WETTBEWERBE

NR. 2 BERLIN FEBRUAR 1928

KREISHAUS DES LANDKREISES MERSEBURG

SKIZZENWETTBEWERB WARENHAUS WERTHEIM IN BRESLAU

ABB. 1. I. PREIS. „SAALE". Verf.: Prof. Dr. Schultze-Naumburg, Saaleck

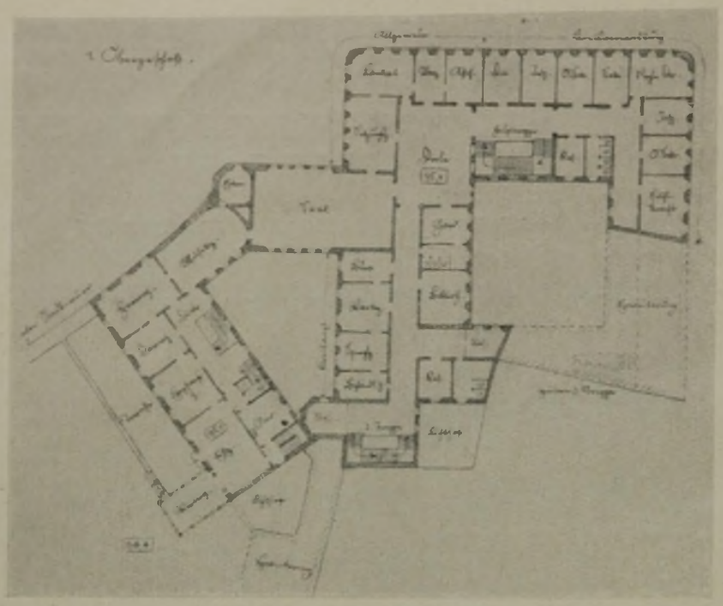
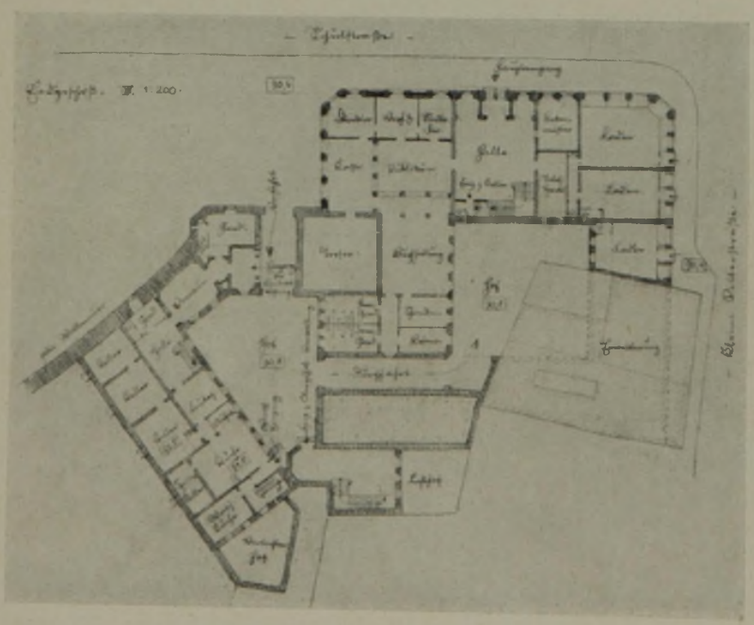
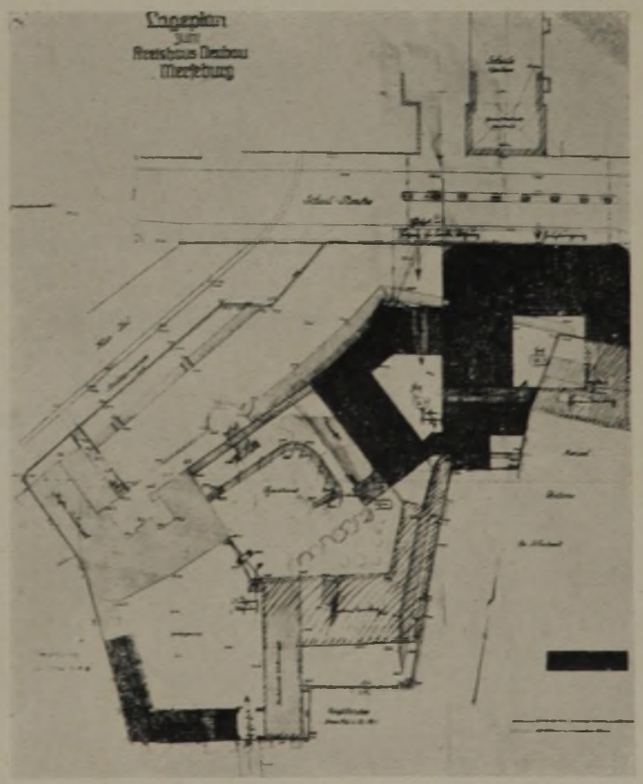
Die Baumassen fügen sich in ihrer reizvollen Gruppierung vortrefflich in das Bild der Stadt ein. Das Herauswachsen der Gebäudeteile aus der Stadtmauer erscheint besonders gelungen. Der Grundriß mit übersichtlichen breiten Gängen und gutbeleuchteten Treppen sieht auch die Erweiterungsmöglichkeit vor. Die Verbindung der Wohnung des Landrats mit dem Saal und von dem Saal wiederum zu den Büros ist zweckentsprechend gelöst.

ABB. 6–10. EIN II. PREIS. „IM SCHNITTPUNKT DIE SPITZE"

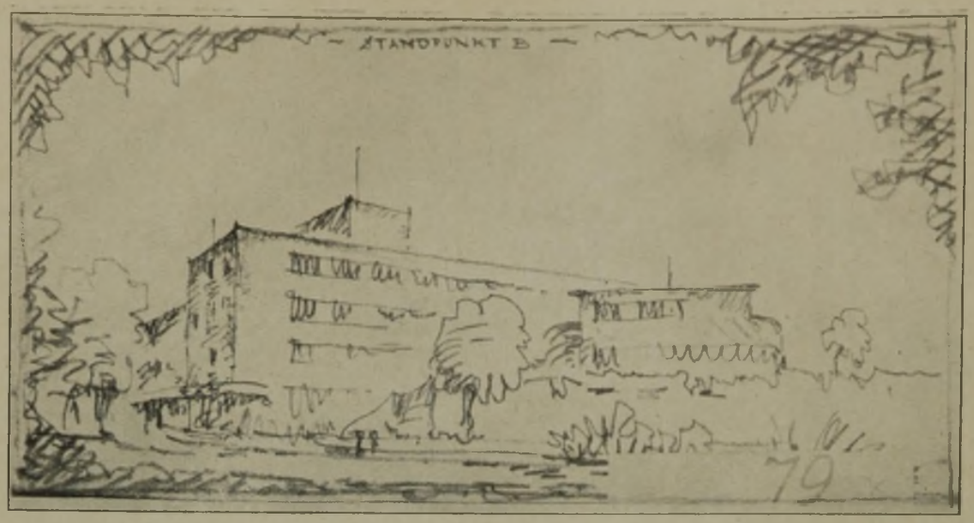
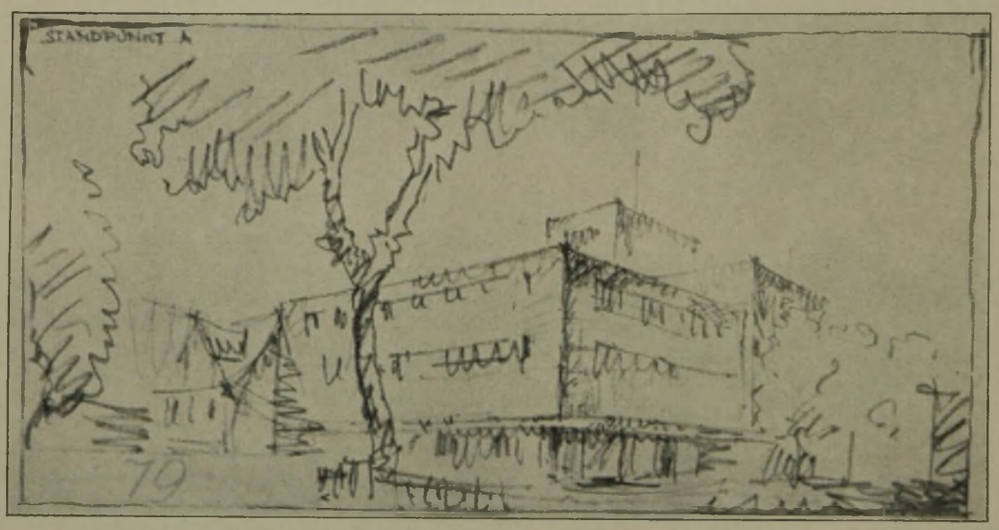
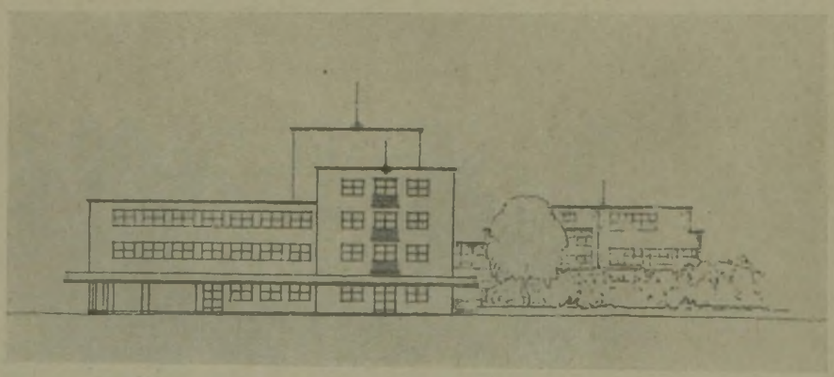
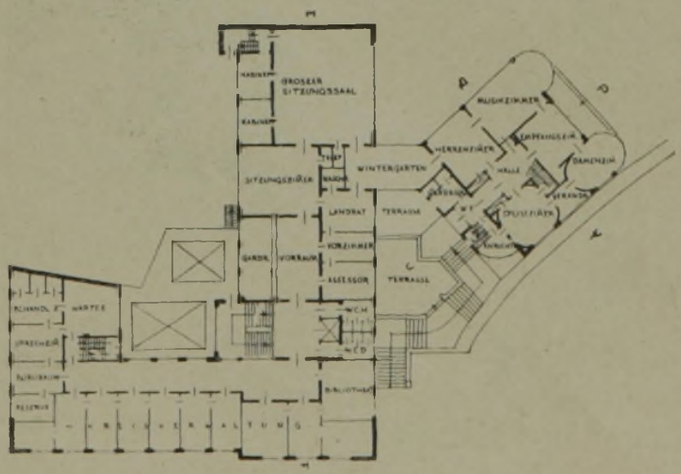
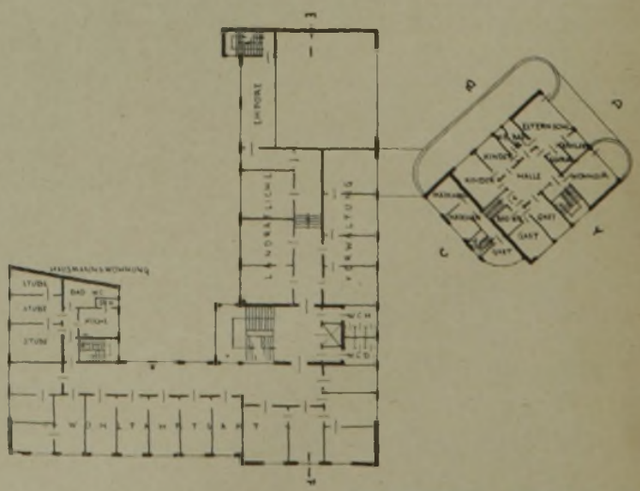
Die Baumassen sind ruhig gegliedert und fügen sich harmonisch der Geländebewegung ein. Durch den selbständigen, pavillonartig vorgezogenen Bau der Landratswohnung ist ein geschickter Ausklang für die Stadtmauer gefunden worden. Der Grundriß zeigt eine übersichtliche Gliederung, gute Lichtverhältnisse und gut abgestimmte Abmessungen der Räume. Auch die Verbindung der Landratswohnung durch einen Wintergarten mit dem Saale ist sehr glücklich gewählt.

EIN II. PREIS
„RÖSSELSPRUNG"
Verf.: Architekt Fritz Steudtner, Dresden

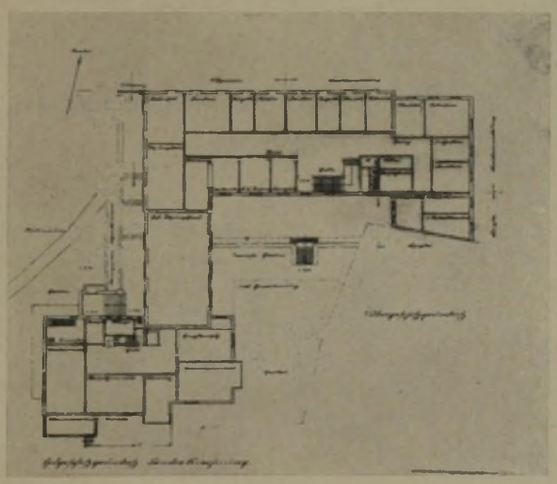
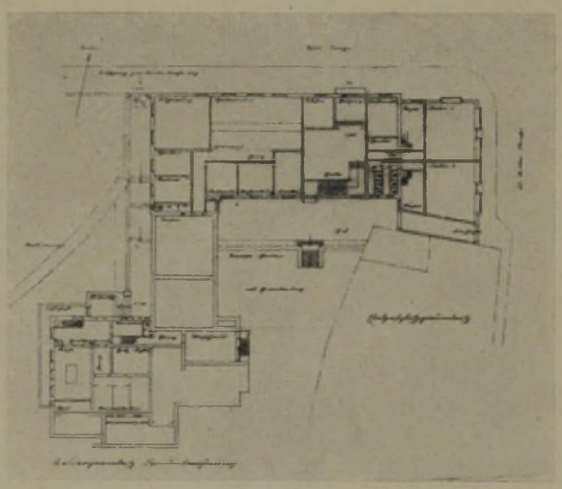
Der Grundriß ist außerordentlich klar und einfach gegliedert. Weite Gangbreiten, schöne Treppenvorräume und gut proportionierte Zimmer. Die Verbindung der Landratswohnung mit dem Sitzungssaal ist besonders schön gelöst. Auch die Erweiterungsmöglichkeit ist infolge der zusammenhängenden großen Hoffläche leicht zu lösen. Der Aufbau der Massen ist gleich dem Grundriß ganz einfach und überzeugend gruppiert, wenn dies auch aus den Ansichten besser zu ersehen ist, wie aus den wenig glücklich dargestellten Schaubildern.

ABB. 15—18
EIN III. PREIS. „ALT-MERSEBURG"
Verf.: Architekt Richard Schmieder, Halle

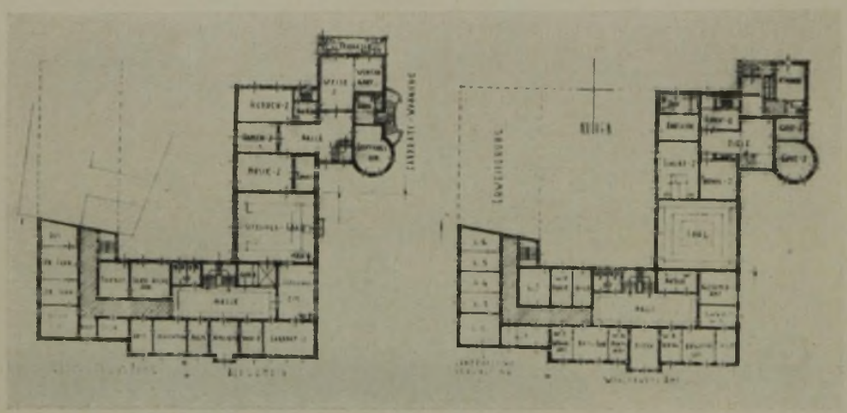
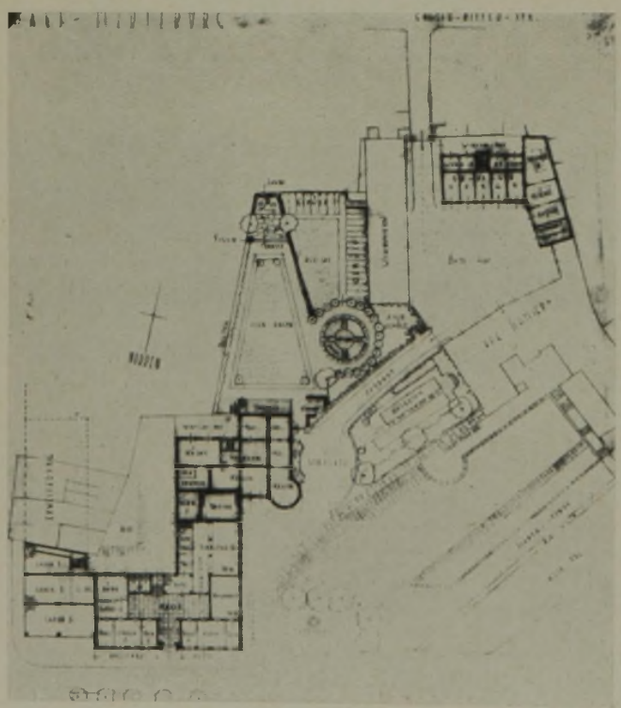
Die einfache Gliederung des Grundrisses mit guten Verhältnissen der Räume in sich und gegeneinander tritt günstig hervor. Auch die Verbindung der Wohnung des Landrats mit dem Sitzungssaal ist geschickt angeordnet. Reizvoll ist auch die Anlage des Gartens in der Südachse der Terrasse an der Wohnung des Landrats. Die Lösung der Anfahrt zur Landratswohnung mit Verbindung nach dem Wirtschaftshof und einem Ausgang nach der Großen Ritterstraße im Zusammenhang mit

der Anlage des höhergelegenen Gartens auf der Stadtmauer, und des Vorgeländes erscheint besonders überzeugend. Die Formengebung des Aufbaues der Baumassen ist reizvoll gelöst und wird sich dem Städtebild unaufdringlich einfügen, wenn auch eine stärkere Disziplinierung der Formen zu wünschen wäre.

ABB. 19 u. 20
EIN III. PREIS

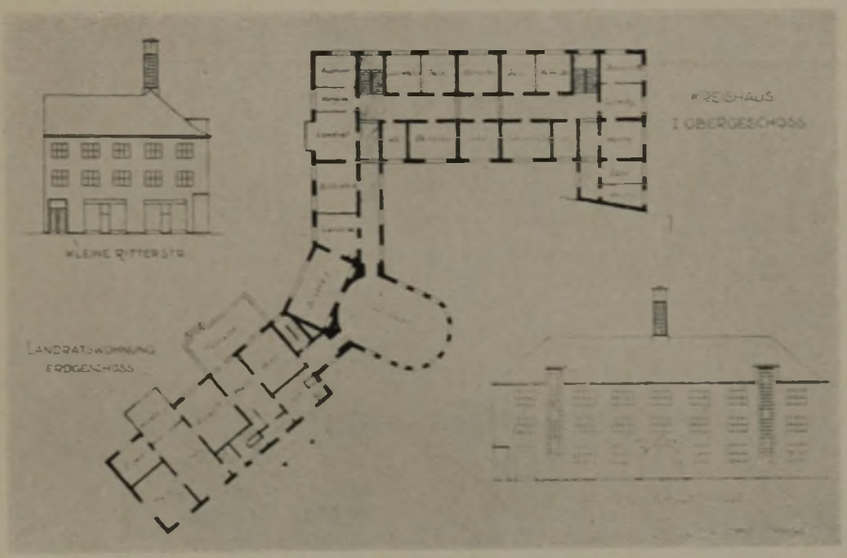
Der Entwurf spricht besonders wegen seiner bescheidenen und zurückhaltenden Formengebung der äußeren Erscheinung an. Ein gleiches Gefühl für Proportionen ergibt sich aber auch beim Studium der Grundrisse, wenn auch die Anordnung der zwei Treppenhäuser und zweimal wiederkehrenden Stufen im Erdgeschoß weniger glücklich ist. Die Anordnung des Sitzungssaales in einem besonderen Flügel nach dem Garten ist interessant. Die Verbindung mit der Landratswohnung ist ebenso günstig wie die Möglichkeit der Benutzung des Saales mit den Amtsräumen.

ABB. 21 u. 22
ZUM ANKAUF
EMPFOHLEN

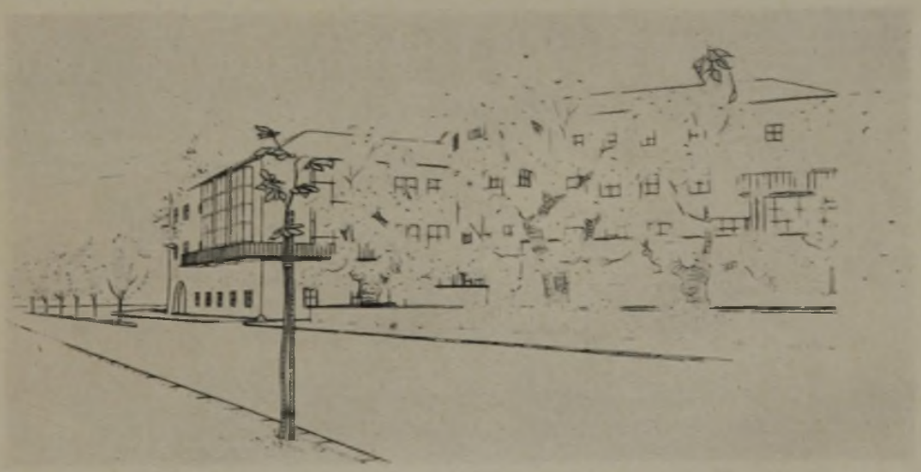
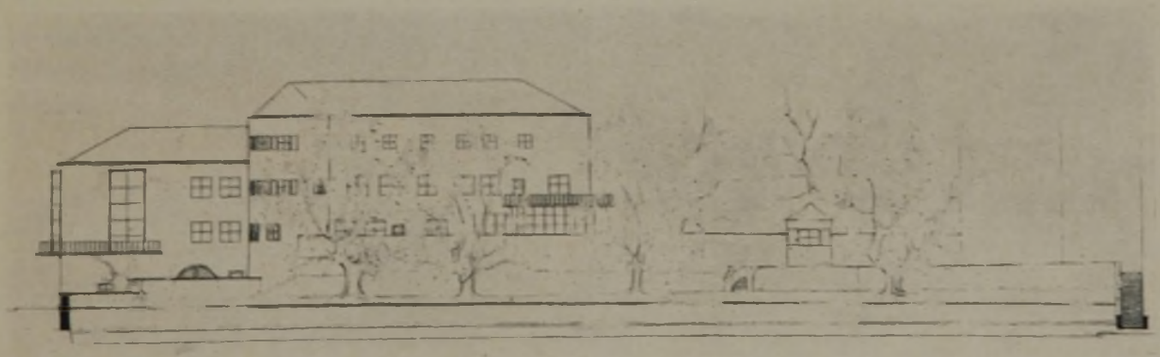
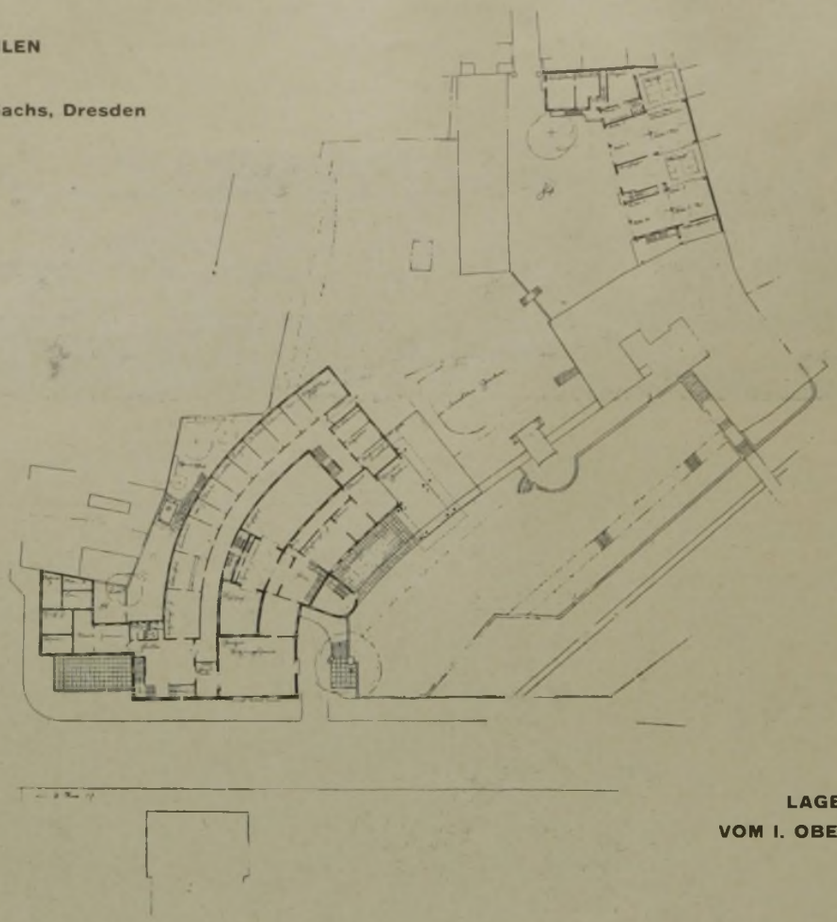
Die Anpassung an das Gelände und die Gruppierung der Massen in aufsteigenden Treppen ist vorzüglich gelöst. Auch die Anordnung des Grundrisses ist geschickt getroffen, wobei aber die Verbindung der Landratswohnung mit dem großen Sitzungssaal unter Betonung der Gliederung nach der alten Stadtmauer besonders auffällt. Bedenklich erscheint jedoch der geringe Abstand der gebogenen Ostfront von den rückwärtigen Grenzen der Kleinen Ritterstraße, so daß trotz der sonstigen künstlerischen Vorzüge ein Preis nicht erteilt werden konnte.

ABB. 25. ZUM ANKAUF EMPFOHLEN. „137432". Verf.: Arch. B. D. A. Hermann Frede, Halle

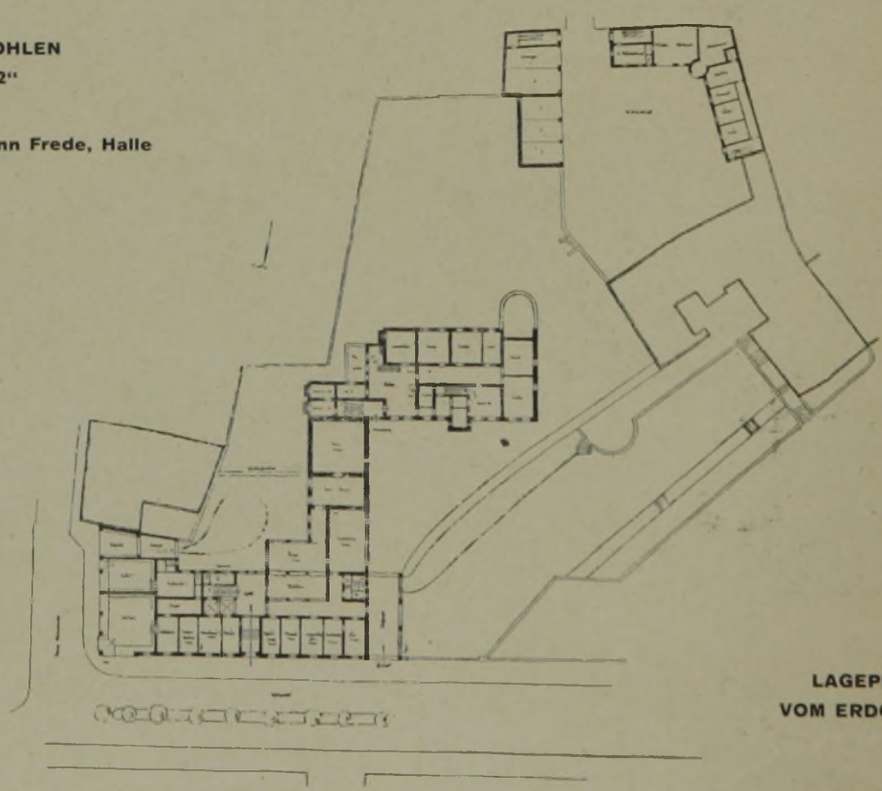
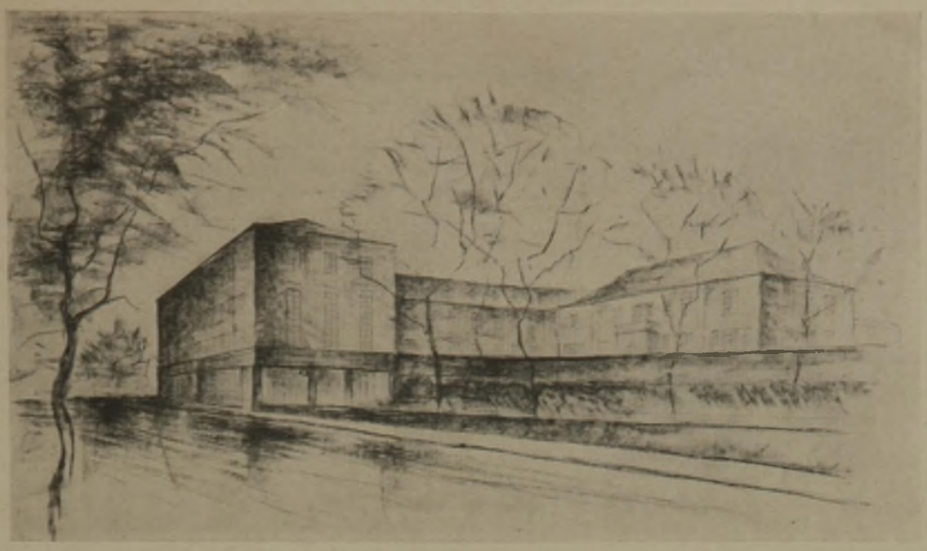
Auch hier ist die einfache Gliederung des Grundrisses mit guten Verhältnissen der Räume zu loben, dagegen fehlt eine geeignete Verbindung des Sitzungssaales mit der Landratsdienstwohnung. Die äußere Baumasse zeigt große Ruhe. Die im spitzen Winkel zur Stadtmauer verlaufende Front des Landratswohngebäudes erscheint aber nicht so glücklich, wie es eine parallel dazu gelegene sein würde. —
